S1R72U16B08E100 (BGA)、S1R72U16F14E100 (QFP) を特殊条件下で使用するためには

ドキュメントコード : 411217300
2007 年 8 月 作成
2007 年 8 月 改訂

【管理番号：S1R72U16E100_001】

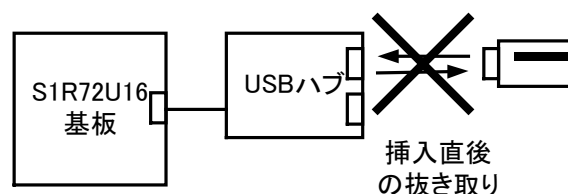
データ転送中（コマンド実行中）において、ストレージデバイスの抜き取りを行う場合。

データの転送中（コマンド実行中）にストレージデバイスの抜き取りを行った場合、稀に **Busy** 状態（コマンド実行中）から復帰しないことがあります。

システムリセットを行う

【管理番号：S1R72U16E100_002】

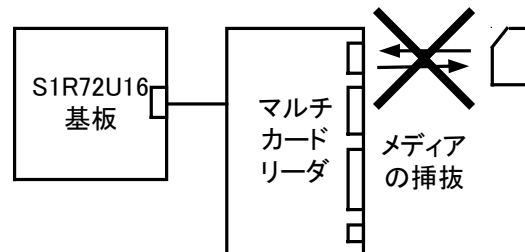
USB ハブのポートにおいて、USB デバイスを挿した直後に抜いた場合。

USB ハブのポートにおいて、USB デバイスを挿入直後（USB デバイスの認識処理中）に抜いた場合、稀に **Busy** 状態（コマンド実行中）から復帰しないことがあります。

システムリセットを行う
